# 改善箇所説明図

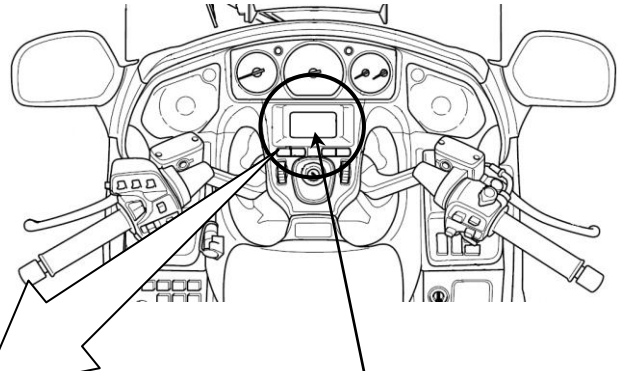
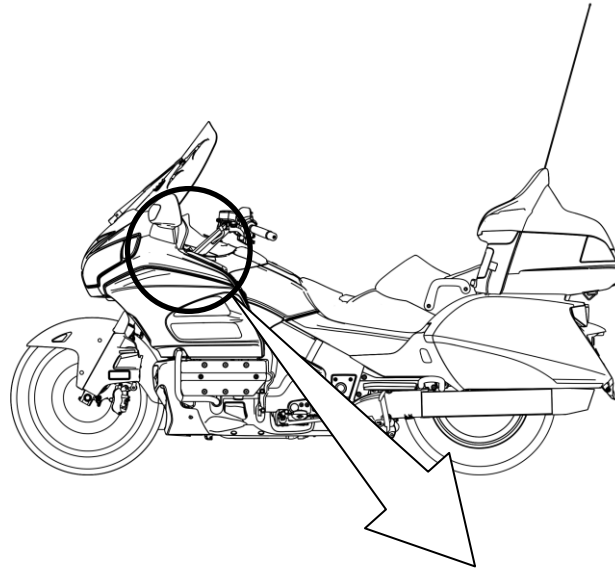
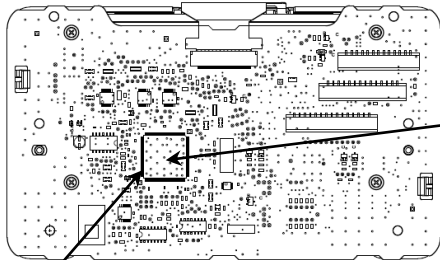
## 基準不適合発生箇所

マルチインフォメーションディスプレイ表示を制御するマイコンの内部回路が不適切なため、イグニッションスイッチをオンにした際に、マルチインフォメーションディスプレイが表示されないことがある。そのため、そのままの状態で行くと走行距離値が積算されないおそれがある。

## 改善の内容

全車両、マルチインフォメーションディスプレイを対策品と交換する。また、取扱説明書のマルチインフォメーションディスプレイ操作表示画面に関する記載内容に改訂シールを貼付する。
